改善箇所説明図

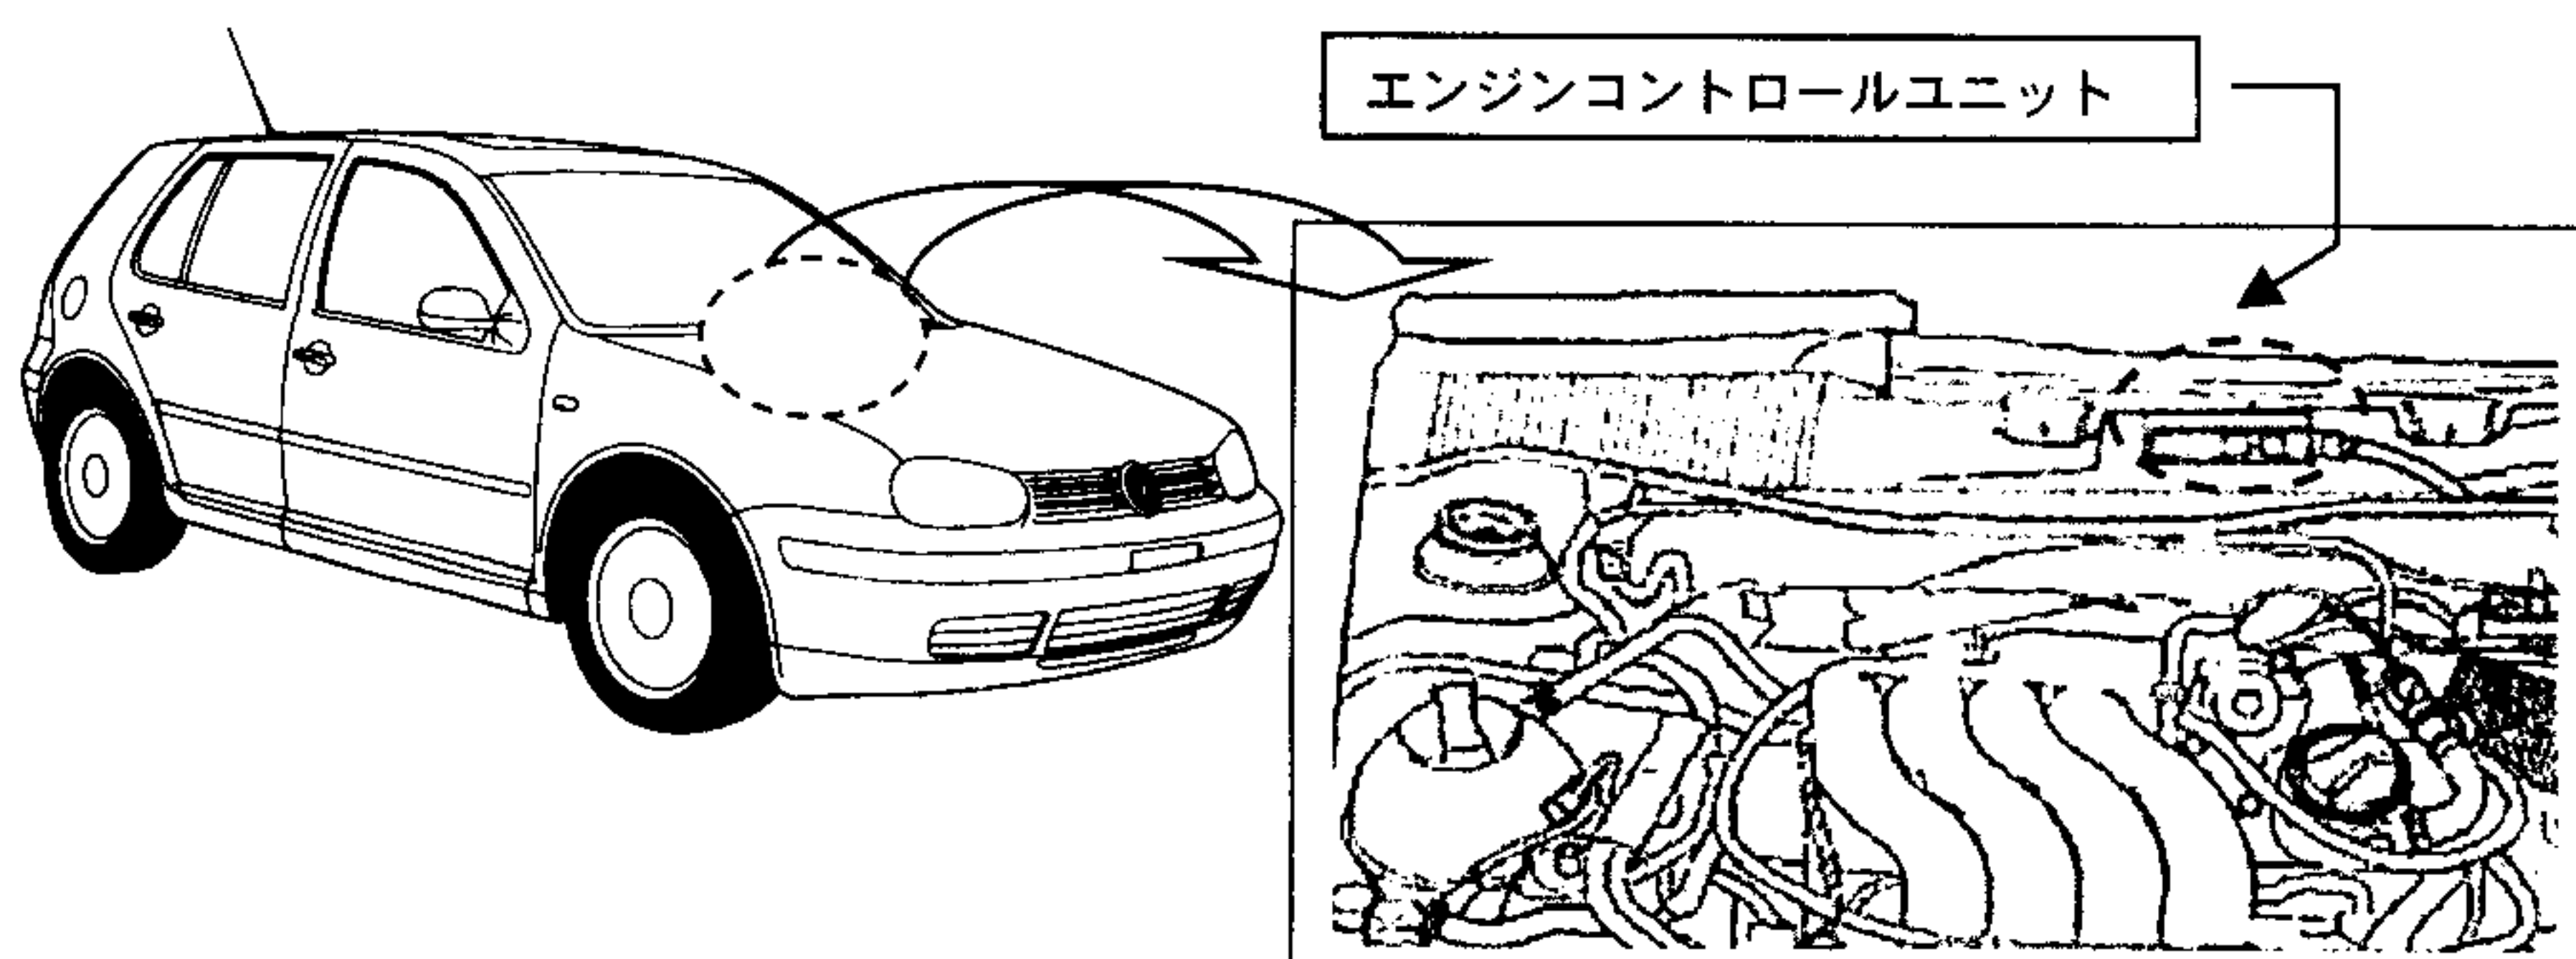
原動機制御コンピュータのプログラムが不適切なため、外気温変化の大きな気象条件下で、O₂センサのセラミック部に付着した水分が、当該センサヒーターの作動時に熱負荷を与え、当該センサのセラミック部にヘアクラックが発生する。そのため、当該センサが、誤った空燃比信号を発信し、空燃比が濃くなり イグニッション失火状態が発生して、最悪の場合、異常な排気ガスを発生するおそれがある。

全車両、O₂センサのセラミック部の損傷を防ぐよう、エンジンECUの制御プログラムを書き換える。
